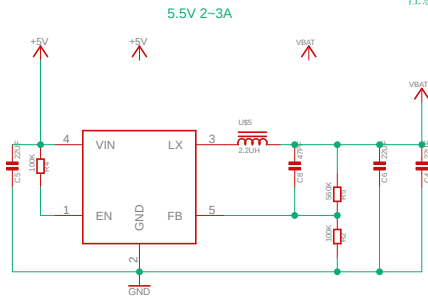
测试结果 5V 需要在接收输出口增加100K 上拉

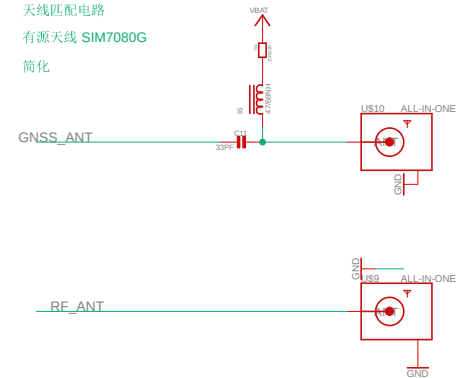
注意：当使用电平转换芯片时，TXD_3.3V, RTS_3.3V, DCD_3.3V在客户主板上的上拉电阻不能小于47KΩ。
